**Bericht zur  
Öffentlichkeitsbeteiligung gemäß § 3 (1) BauGB  
vom 19.09.2022 bis 14.10.2022  
zum Bebauungsplan-Vorentwurf Nr. 09/014  
- Benrodestraße / Marbacher Straße -**

**Stadtbezirk 9 - Stadtteil Benrath**

## **Frühzeitige Öffentlichkeitsbeteiligung gem. § 3 (1) BauGB vom 19.09.2022 bis 14.10.2022**

#### STATION 1 Schulplanung inklusive Sportkomplex

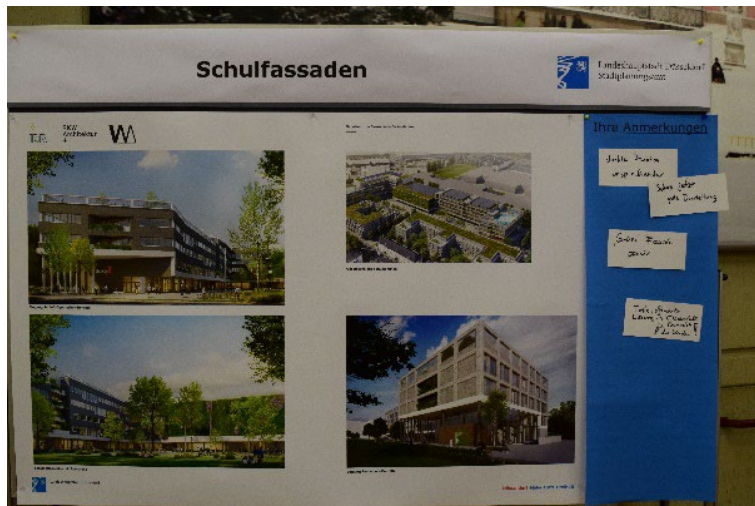
Offene Aula / offenes Forum für Schulbetrieb suboptimal

Ist Oberstufenraum vorhanden?

Eigenständiger Gruppenraum (100-140 qm) für Soziales Lernen  
nötig

Lehrer-Raum-Prinzip wäre besser

## STATION 3 Verkehr

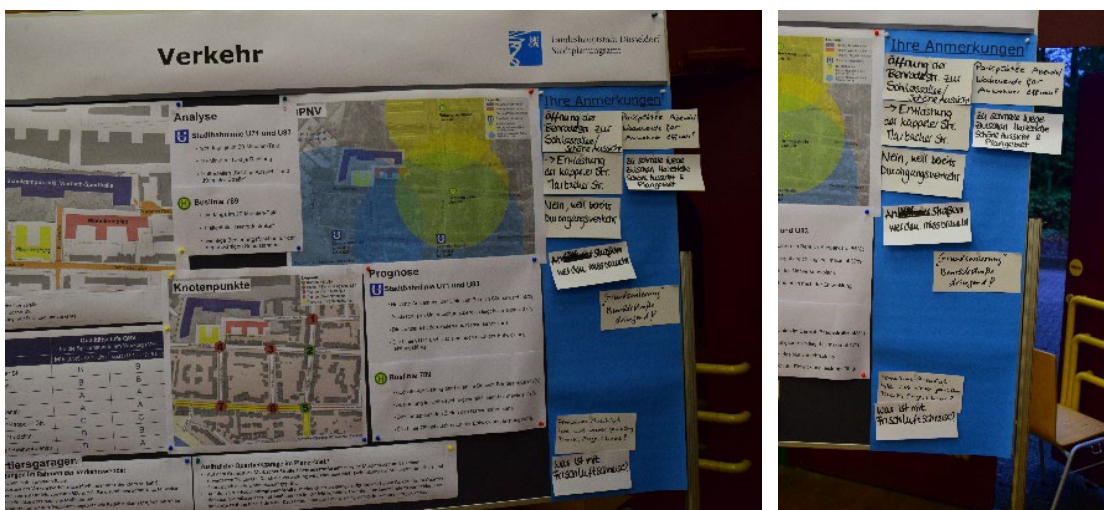
Parkplätze abends / Wochenende für Anwohner öffnen

Öffnung der Benrodestraße zur Schlossallee / Schöne Aussicht

Was ist mit Frischluftschneise?

- Entlastung der Kappeler Straße, Marbacher Straße

Zu schmale Wege zwischen Haltestelle „Schöne Aussicht“ und Plangebiet

„Grundsaniierung“ Benrodestraße dringend!

Bitte nicht wieder jahrelang Dreck, Enge, Chaos!

Nein, weil bereits Durchgangsverkehr; Anliegerstraßen werden missbraucht

## STATION 6 Grün-, Fuß- und Radwegeverbindungen

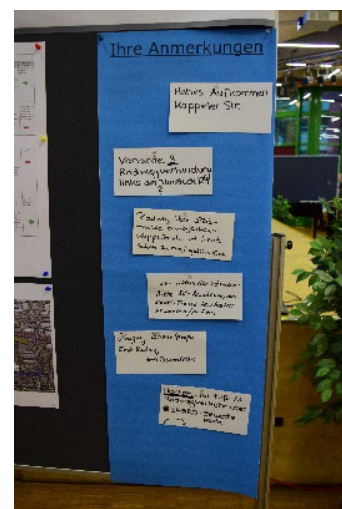
Hochstraße für Fuß-/u. Radwegverkehr über SEGRO-Gewerbepark

Benrodestraße als Fahrradstraße

Bitte BV-Beschluss, der westl. Trasse beinhaltet, bewerten / prüfen

Hohes Aufkommen Kappeler Straße

Radweg über Gleistrasse ermöglichen – Kappelerstraße ist heute schon zu eng / gefährlich

Übergang Bonner Straße Ende Radweg – Benrodestraße

Variante 3 Radwegeverbindung links am Flurstück 129?

Nutzung der Gleisbrücken über die Münchener Straße ggf. als Kfz-Zufahrt

## STATION 7 Benrather Rochade – Wimpfener Straße

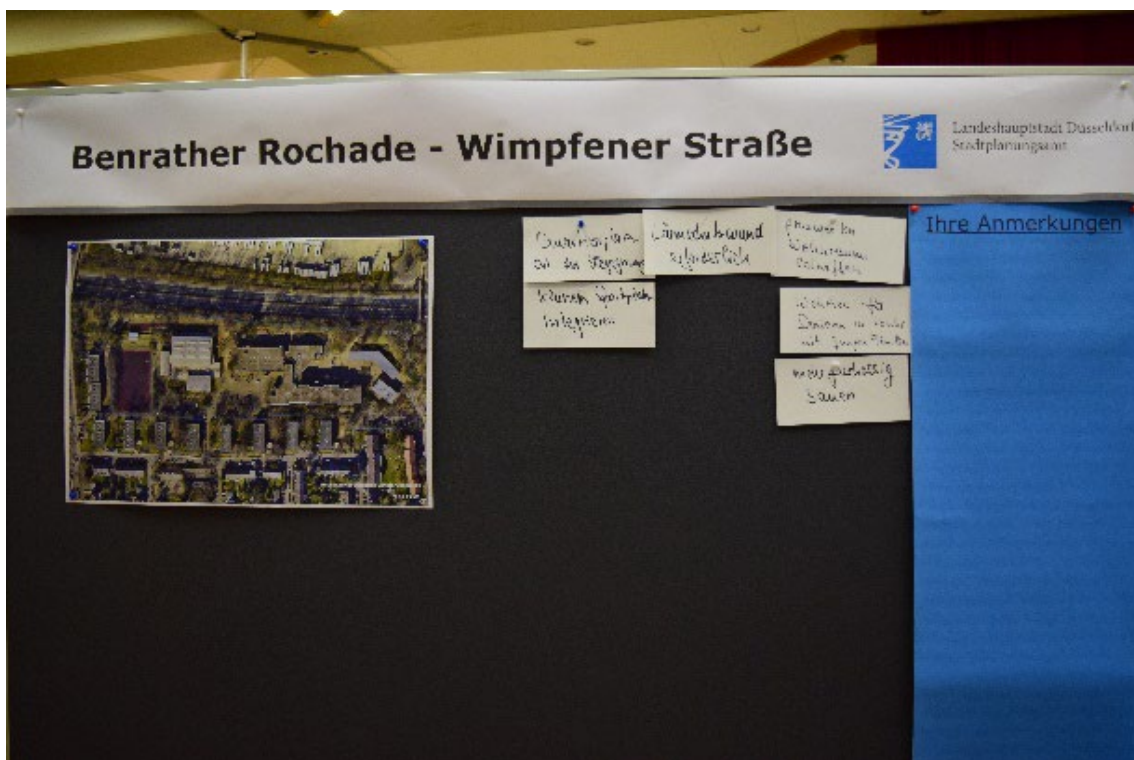
Kleinen Sportplatz integrieren

Quartiersplatz – Ort der Begegnung

Lärmschutzwand erforderlich

Wohnen für Senioren in Kombi mit jungen Familien

Preiswerten Wohnungsraum schaffen

Mehrgeschossig bauen

## STATION 8 Was fehlt Ihnen?

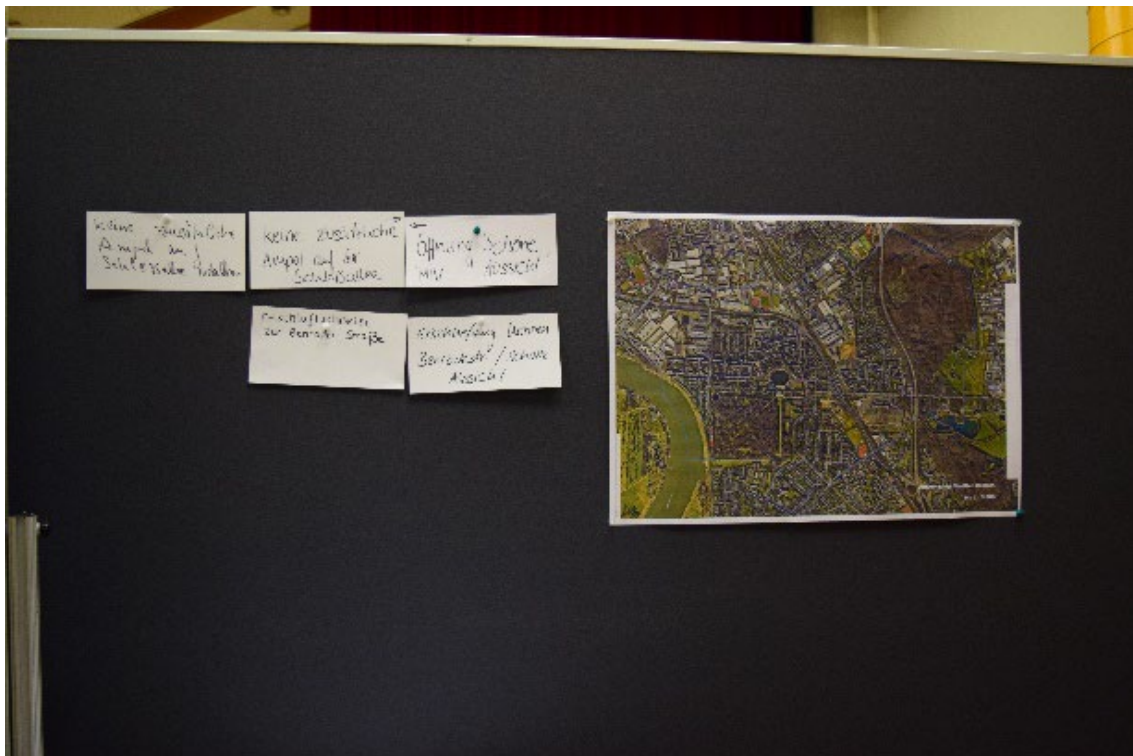
Keine zusätzliche Ampel an Schlossallee installieren

Keine zusätzliche Ampel auf der Schlossallee!

Öffnung „Schöne Aussicht“ für MIV

Erschließung Wohnen Benrodestraße / „Schöne Aussicht“

Frischlufschneise zur Benrodestraße
